(MSR-23-031)

保安規定の変更について

三菱原子燃料株式会社

2. 保安全管理組織の変更

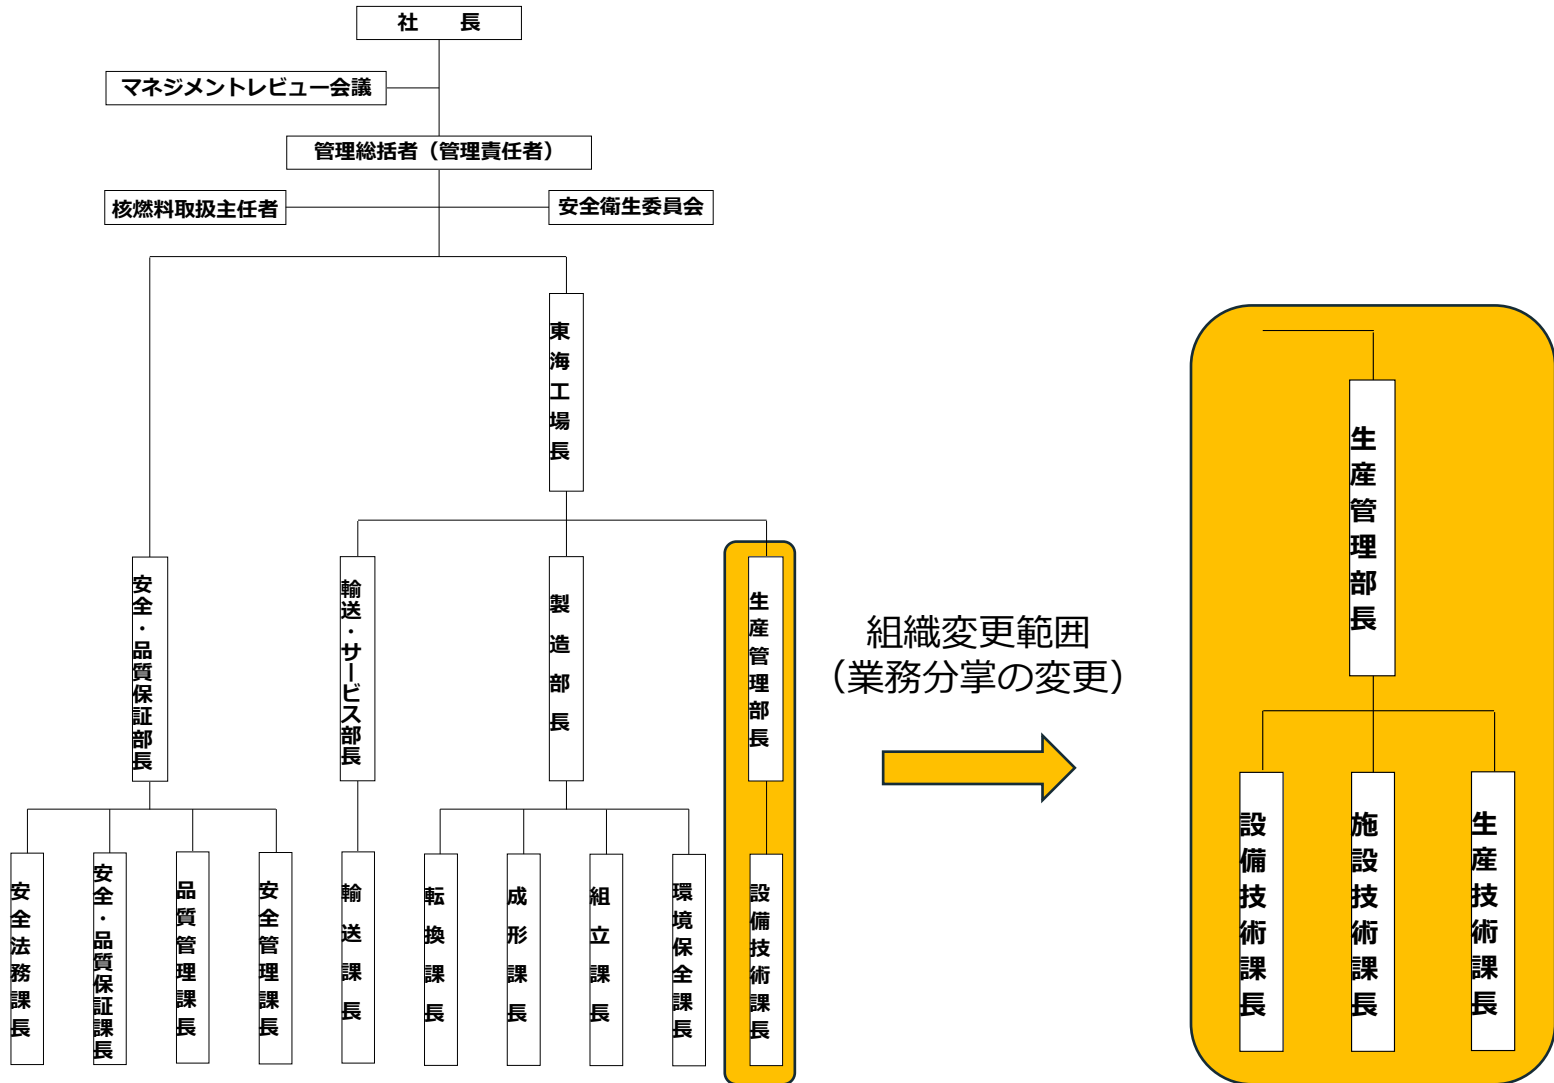
- ◎ 生産管理部設備技術課の業務所管であつた施設・設備の保全及び設計・開発等の業務を効果的かつ効率的に行えるよう、生産管理部に「施設技術課」と「生産技術課」を設け、業務分掌を変更する。

職務内容	変更前	変更後
施設管理(設計・開発)	設備技術課	生産技術課
施設管理(設計・開発、工事、点検) (施設技術課、生産技術課の所管する業務を除く)		設備技術課
放射性気体廃棄物廃棄設備、その他加工設備の附属施設(非常用電源設備を含む)の運転		施設技術課
建物・構築物、放射性気体廃棄物廃棄設備、その他加工設備の附属施設の施設管理(設計・開発、工事、巡視、点検)		施設技術課
